2025年12月

株式会社ミスミ

「低圧用ねじ込み継手 同径 六角ニップル」仕様変更のご案内

<変更詳細> (写真 : 刻印例)

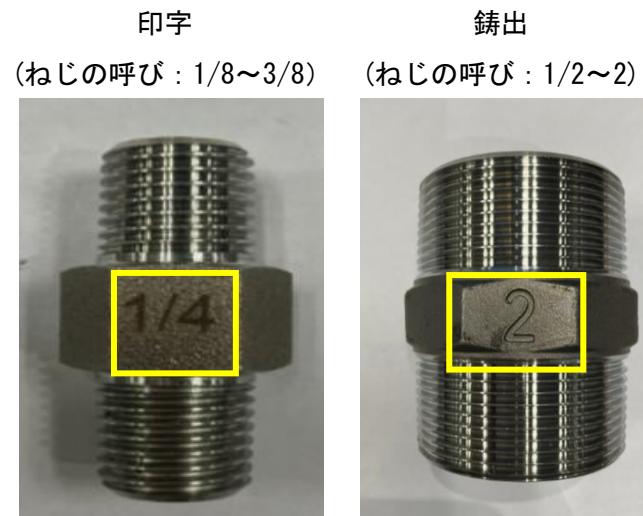
変更内容	TYPE	変更前	変更後
本体 材質	SUTNR/SL-SUTNR/ SH-SUTNR/SHD-SUTNR	SCS13A	SUS304 相当
	SUTNRS/SL-SUTNRS/ SH-SUTNRS/SHD-SUTNRS	SCS14A	SUS316 相当
刻印 方法	全タイプ	鋳出し (ねじの呼び : 全サイズ)	印字 (ねじの呼び : 1/8~3/8) 鋳出し (ねじの呼び : 1/2~2)

※材質は相当材となりますが、機能上の変更はございません。
